Modulo per la presentazione delle osservazioni per i piani/programmi/progetti sottoposti a procedimenti di valutazione ambientale di competenza statale

ID: Codice procedura (ID_VIP/ID_MATTM): 12691

“Progetto di un impianto eolico denominato "Pitigliano" ubicato nei comuni di Pitigliano (GR) e Sorano (GR) costituito da 20 (venti) aerogeneratori di potenza nominale 7,0 MW per un totale di 140,0 MW con relative opere connesse ed infrastrutture indispensabili”

Immagine 1. Vincoli ex art. 136 del CBC dal PIT della Regione Toscana e zona approssimativa dove è progettato l'impianto industriale.

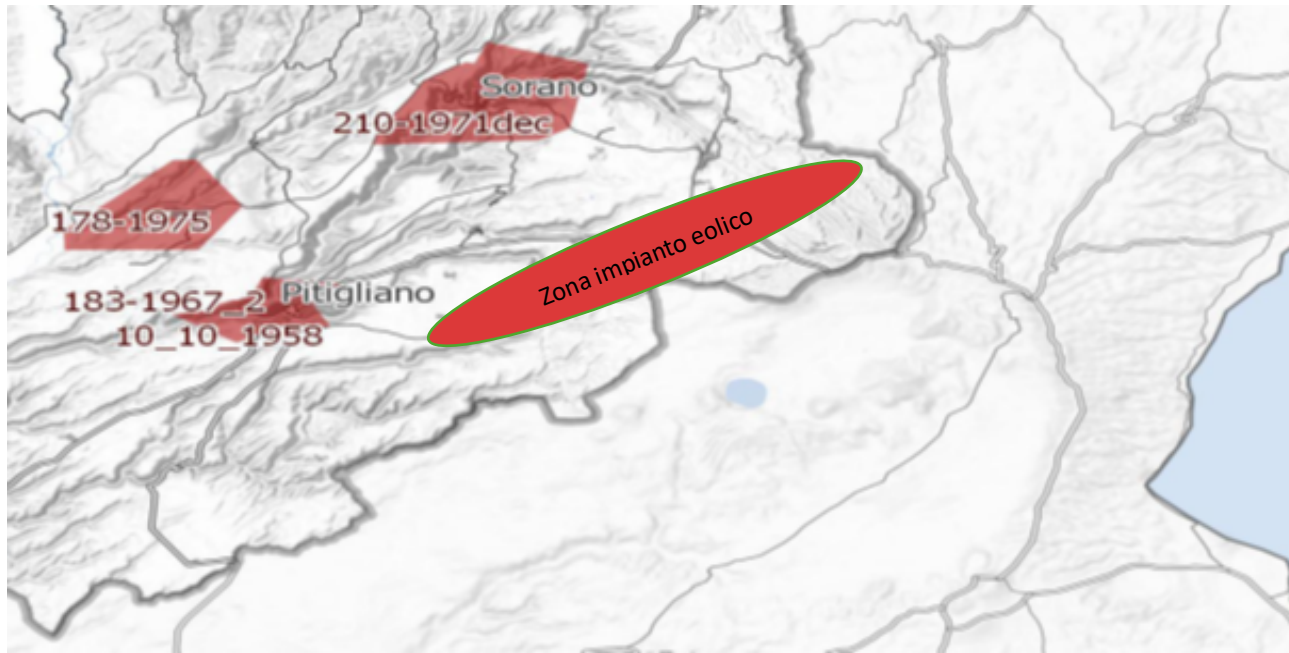
Al contrario si evidenzia che l'impianto eolico industriale citato non solo ricadrebbe con tutti e 20 gli aerogeneratori all'interno delle fasce di rispetto di 3 km dei due vincoli paesaggistici di notevole interesse pubblico esistenti nella Regione Lazio e con una parte di essi nel vincolo paesaggistico del centro abitato di Sorano (GR), quindi in aree non idonee all'installazione di impianti di energia rinnovabile. Addirittura, alcuni aerogeneratori sarebbero ubicati a poche centinaia di metri dai perimetri dei due vincoli paesaggistici laziali ex art 136 del CBC. (Nell'Allegato n. 3 sono riportate le immagini che illustrano in maniera dettagliata quanto affermato).

un'ulteriore incompatibilità con la tutela del Paesaggio.

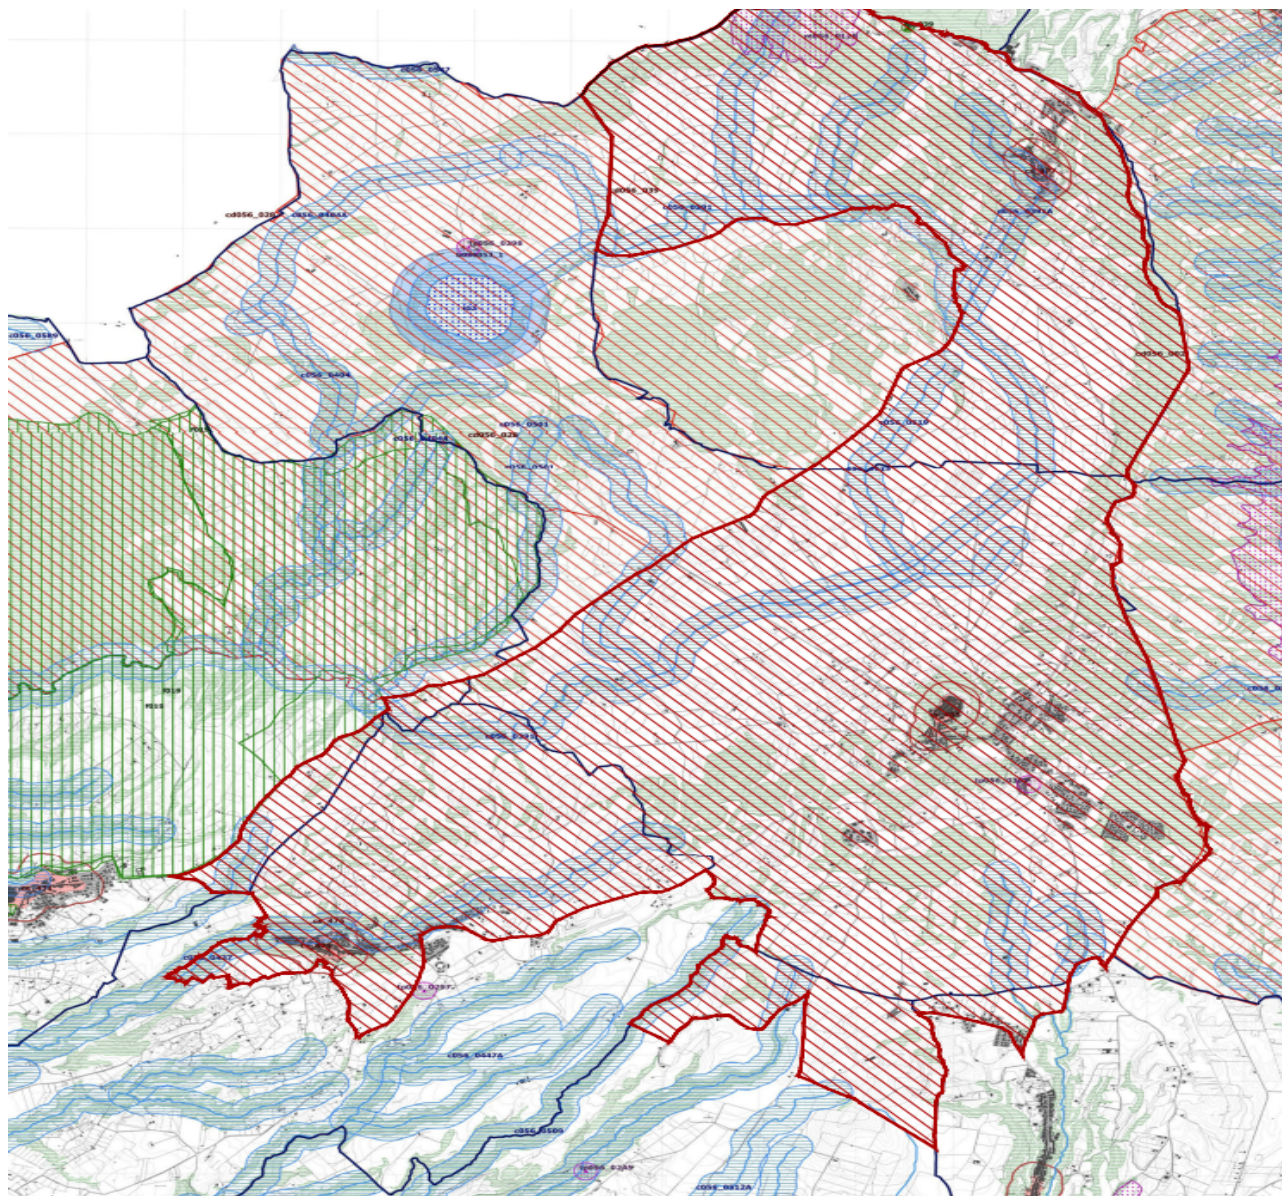
Come è illustrato nell'immagine si ribadisce che l'impianto industriale *Pitigliano* ricade completamente all'interno delle fasce di rispetto dei due vincoli di notevole interesse pubblico e lambisce quelle di un terzo vincolo e quindi come affermato dal Consiglio di Stato nelle sentenze citate, l'impianto è insediato in area non idonea ai sensi dell'art. 20 comma 8 lettera c quater del D.Lgs. n. 199/2021 e ss.mm.ii al contrario di quanto sostiene la proponente.

Si ricorda inoltre che il vincolo dell'*"Orlo della Caldera di Latera"* ha cucito insieme i due vincoli enunciati e già esistenti della *Conca del Lago di Bolsena* (D.M. 24.10.1960 e D.M. 22.05.1985) e la *Conca del Lago di Mezzano* e territorio circostante (DM 22.05.1976 "*Conca del Lago di Mezzano e territorio circostante*" e DM 22.05.1984 "*Selva del Lamone*") testimoniando, se ce ne fosse stato ancora bisogno, il notevole pregio paesaggistico di tutta l'area. Pregio paesaggistico arricchito dal valore naturalistico della confinante Riserva Naturale regionale *Selva del Lamone* con la sua Area Contigua e i vari siti *Natura 2000* e le due aree di importanza internazionale per gli uccelli, *IBA 099 Lago di Bolsena* e la *012 Selva del Lamone*. Inoltre, si segnala anche l'impatto sulle tradizioni agroalimentari con la zona DOC vino bianco di Pitigliano, del Pecorino Toscano DOP, dell'olio extravergine di oliva DOP Canino, la Lenticchia di Onano, il vino Aleatico e il fagiolo del Purgatorio di Gradoli e altri pregiati prodotti tipici locali del *Biodistretto del Lago di Bolsena* che comprende anche i comuni laziali interessati dall'impianto industriale.

Immagine 3. Cumulo di una parte di impianti eolici, fotovoltaici e geotermici industriali in progettazione ed esistenti intorno all’eolico industriale Pitigliano.

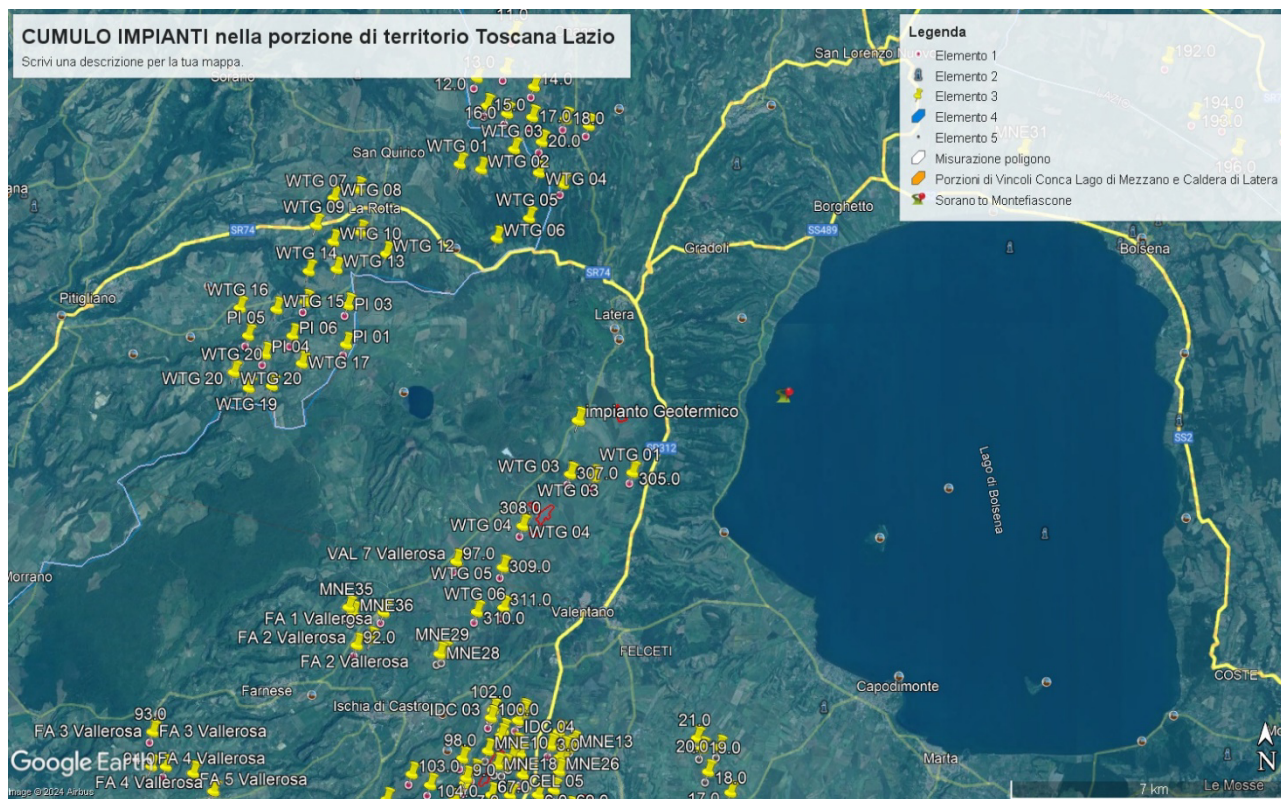
scale di studio (vasta, intermedia e di dettaglio...". Le analisi debbono non solo definire l'area di visibilità dell'impianto eolico industriale, **ma anche il modo in cui l'impianto viene percepito all'interno del bacino visivo.** Le analisi visive debbono inoltre tenere in opportuna considerazione **gli effetti cumulativi derivanti dalla compresenza di più impianti".** Nella Relazione Paesaggistica e nello Studio di Impatto Ambientale prodotte dalla proponente come già evidenziato è stato ignorato il vincolo paesaggistico di notevole interesse pubblico ex articolo 136 del Codice dei Beni Culturali "*Ambito paesaggistico, geologico e geomorfologico dell'Orlo della Caldera di Latera ...*" Non vengono nemmeno citati gli impianti eolici in progetto al MASE, il *Rempillo* (6 aerogeneratori) e un altro in verifica amministrativa di 14 aerogeneratori e 72,6 MW. Ad oggi nei territori di Pitigliano, Sorano e in quello limitrofo potenzialmente potrebbero essere insediati 40 aerogeneratori alti 200 metri e larghi 170. Ma la Proponente si guarda bene dal citare gli altri impianti che creerebbero il cumulo e quindi maggiore impatto. Infatti, sul territorio della *Città del Tufo* (Sorano e Pitigliano) impatterebbero anche l'impianto eolico *Montarzo* di Onano con 13 aerogeneratori dalle dimensioni ricordate, l'altro eolico industriale nel territorio di Valentano con sette aerogeneratori (stesse dimensioni), gli impianti di Farnese con un minieolico di 3 Torri alte 60 metri già installate in località *Poggio del Crognolo* e l'impianto eolico industriale *Vallerosa* (7 aerogeneratori alti 200 metri e larghi 158 metri) in procedura VIA presso la Regione Lazio. Inoltre, altri impianti del minieolico già presenti a Valentano, Cellere e Piansano e due progetti eolici industriali con le stesse dimensioni (200 m x 170 m) nel Comune di Ischia di Castro. La valutazione del cumulo non prende in considerazione neanche gli impianti industriali di fotovoltaico e agrivoltaico in progetto a Farnese, Valentano, Ischia di Castro, Cellere e neppure l'impianto geotermico in procedura VIA al MASE, progettato nella *Caldera di Latera*. Quindi è stata effettuata una valutazione del potenziale impatto cumulativo non veritiera a dispetto di quanto affermato dalla Proponente che sostiene di aver preso in

considerazione uno spazio di 10 km intorno al suo impianto per gli impatti che si creerebbero.

ALLEGATO 3 VINCOLI PAESAGGISTICI ex ART. 136 del CBC Pitigliano e Sorano

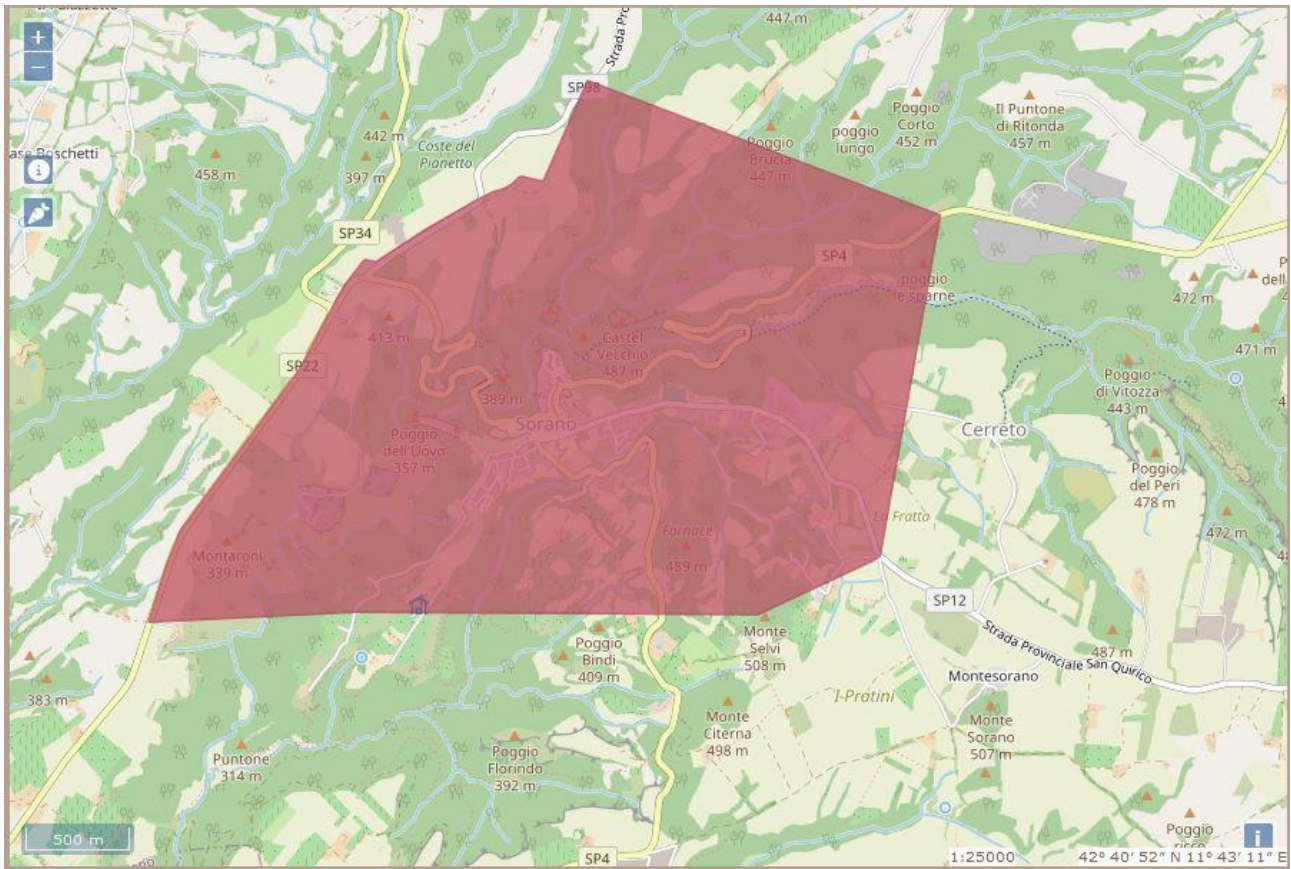
per il Comune di Pitigliano Codice Vincolo **90484** “Zona del Centro Storico di Pitigliano ed area circostante caratterizzata da memorie storiche e da monumenti insigni”, l’unico aerogeneratore interno alla fascia di rispetto di 3Km è il n.WTG.16 ml.2.900,00;

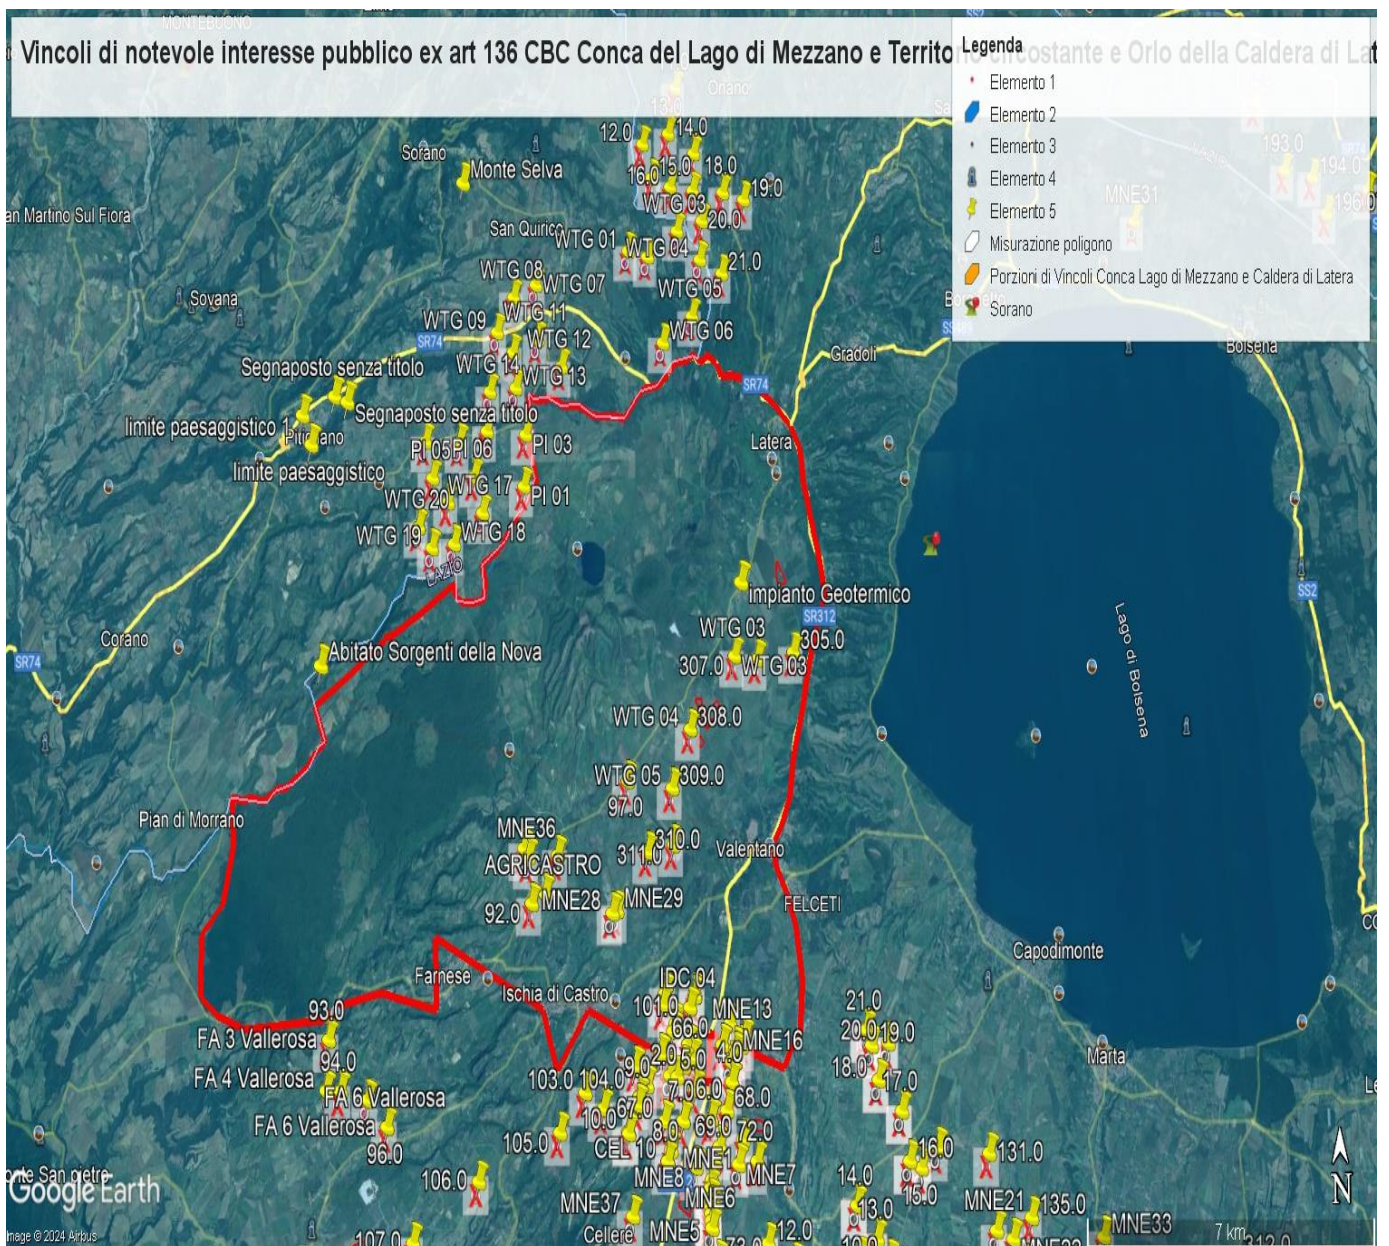
L'impianto eolico *Pitigliano* pur essendo esterno al confine provinciale e regionale ma nelle sue immediate vicinanze (a soli 100 metri i primi due aerogeneratori) oltre ad impattare sul territorio e sulle economie di cinque Comuni del Lazio (Farnese, Onano, Latera, Valentano, Grotte di Castro e Gradoli) si trova nelle fasce di rispetto dei Beni di notevole interesse pubblico, come si è evidenziate nelle Osservazioni precedenti, e crea degli impatti negativi anche sui beni naturalistici, come verrà dettagliato nell'Osservazione relativa alla Vinca. Inoltre, andrebbe a sommarsi al già enorme cumulo di impianti eolici e fotovoltaici e geotermici che creano una elevata criticità ambientale nella provincia di Viterbo e interferiscono anche con il territorio toscano come si può vedere dalle varie immagini dell'Allegato n. 3.

IMMAGINE n 2. Mappa eolici elaborata dall'Associazione Amici della Terra. La mappa evidenzia il cumulo degli impianti tra Lazio e Toscana.

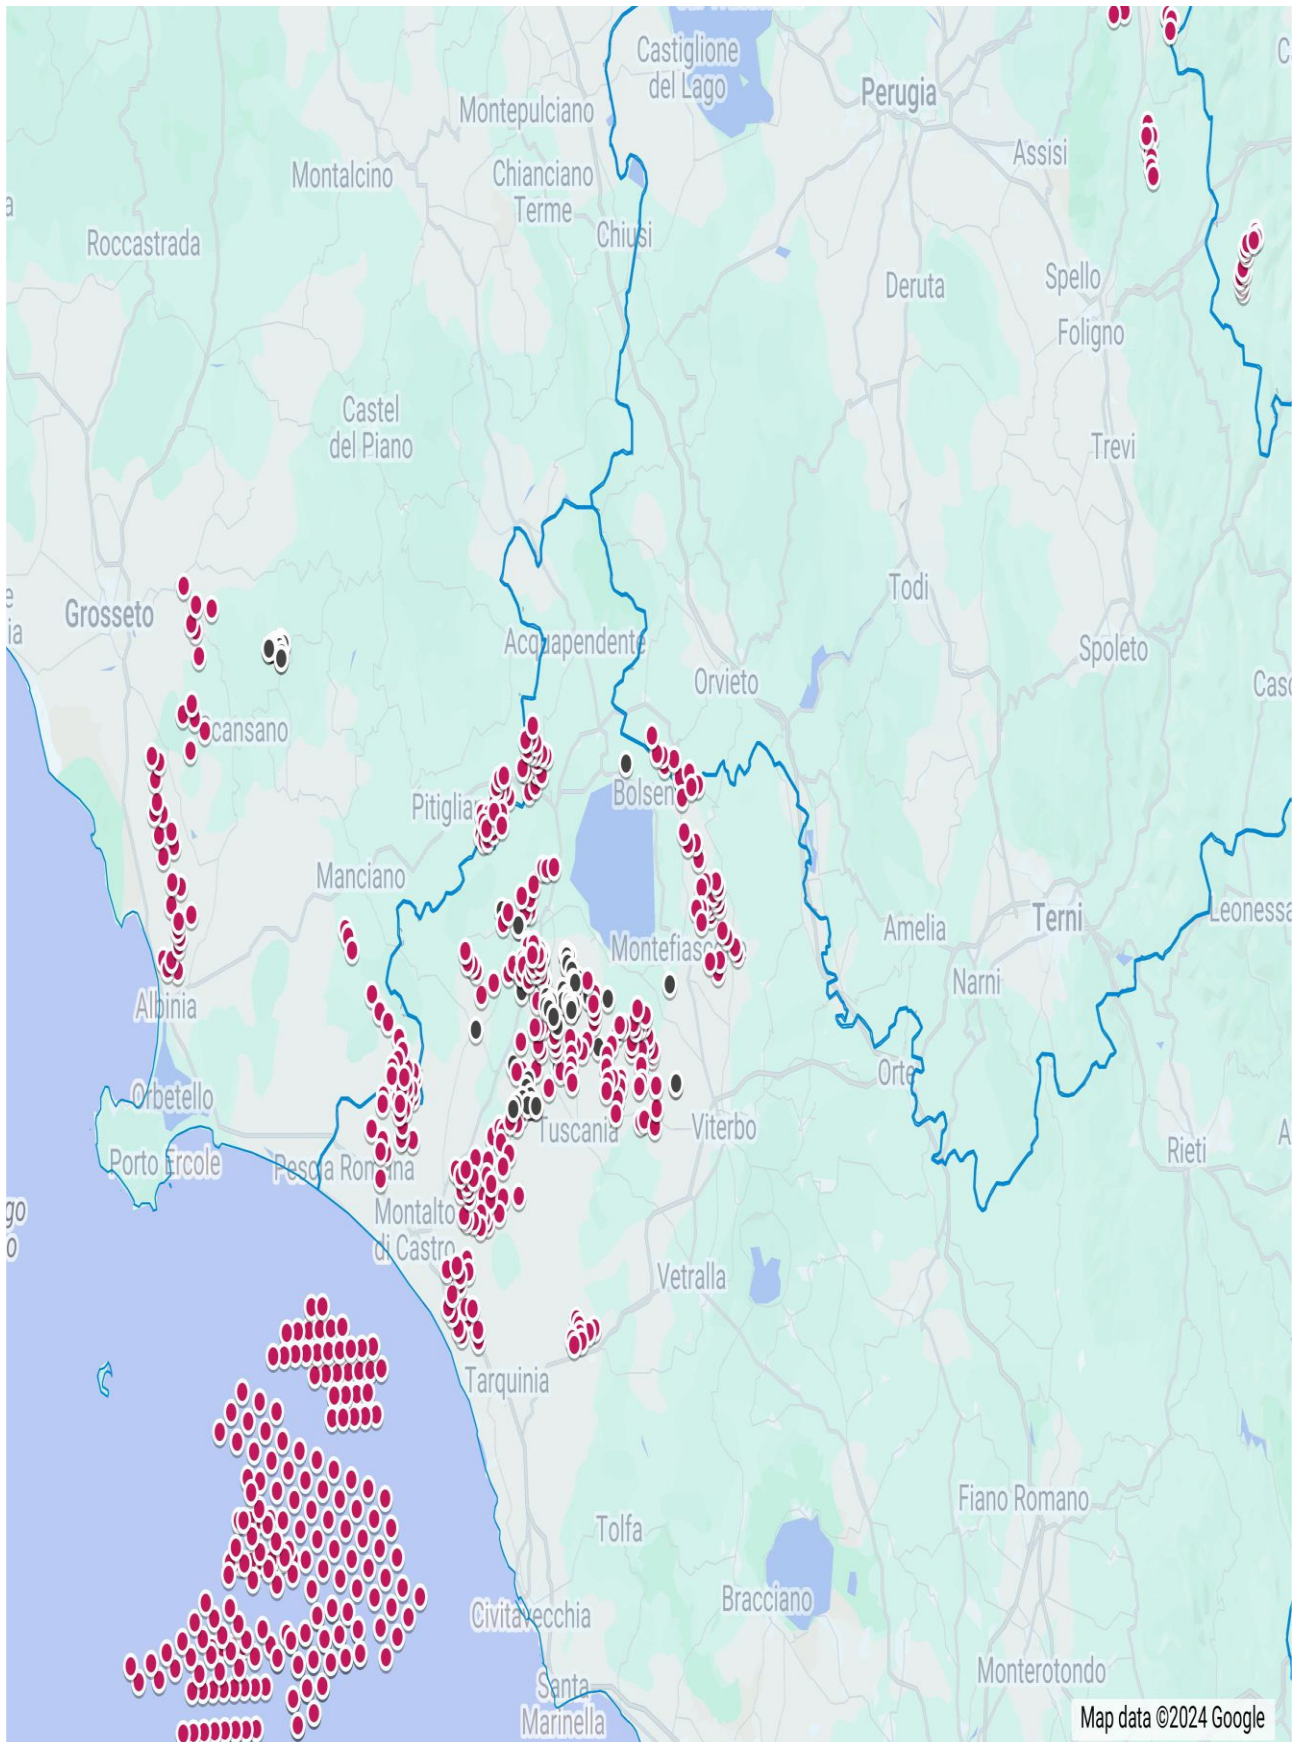
Riguardo al cumulo degli impianti FER, le mappe prodotte dalla proponente riguardano, come già evidenziato, soltanto una parte molto piccola degli impianti FER dell'area intermedia e vasta e in particolare di quelli eolici che contribuiscono a creare un notevole cumulo e la saturazione del territorio tosco laziale. Riguardo al cumulo dei soli impianti eolici si riporta la mappa dell'intervisibilità degli impianti eolici elaborata dall'associazione nazionale *Amici della Terra*.

Se agli impianti eolici rappresentati qui sopra, che non comprendono né l'impianto eolico *Pitigliano* né le altre 14 pale del progetto eolico in verifica amministrativa sempre nel territorio di Pitigliano, si aggiungono le migliaia di ettari (7000 finora) di territorio occupato dagli impianti fotovoltaici e agrivoltaici e dalle altre tipologie **appare chiaro il numero spropositato degli impianti FER nella Toscana meridionale e nella Tuscia.**
